| Datum:         | 04-05-2023                                                    |
| An:            | Kaufmännische Leiter / Werkstattleiter / LPG-Techniker        |
| Betreff:       | AFC-3.0 DI Kompatibilitätsproblem mit bestimmten Motor-Typen. |

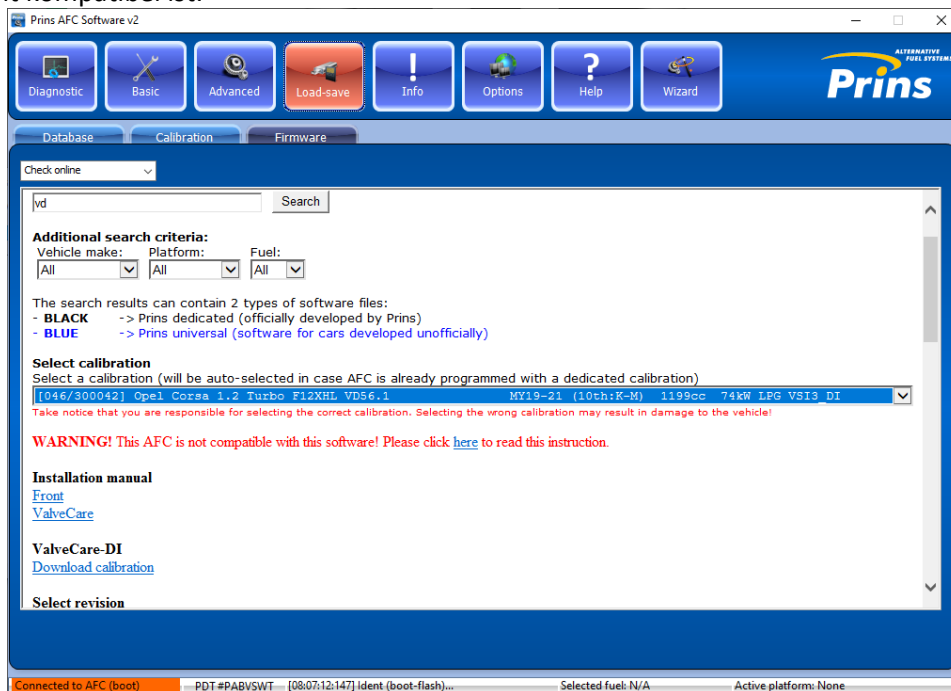
Falls ein AFC-3.0 DI dieser speziellen Charge in die oben genannten Fahrzeuge eingebaut wird, gibt das Prins Diagnoseprogramm eine Warnmeldung heraus.

- ➔ Falls einer der spezifischen AFC-3.0 DI's in einem bestehenden System der oben genannten Fahrzeuge eingebaut ist, beginnt die „Load-Save“-Taste rot zu blinken, sobald Sie das Diagnoseprogramm verbinden.

Die Firmware-Seite erzeugt eine Warnmeldung mit Verlinkung zu diesem Info-Bulletin, dass der AFC nicht kompatibel ist.

- ➔ Falls ein neues System mit einem der genannten AFC-3.0 DI's installiert wurde und Sie den AFC-3.0 DI mit der VR56.1-Software updaten möchten, wird mit der obigen Meldung angezeigt, dass die Softwaredatei nicht verfügbar ist für das Update der AFC-3.0 DI.

Ersetzen Sie dieses spezifische AFC durch ein AFC einer anderen Produktionscharge.
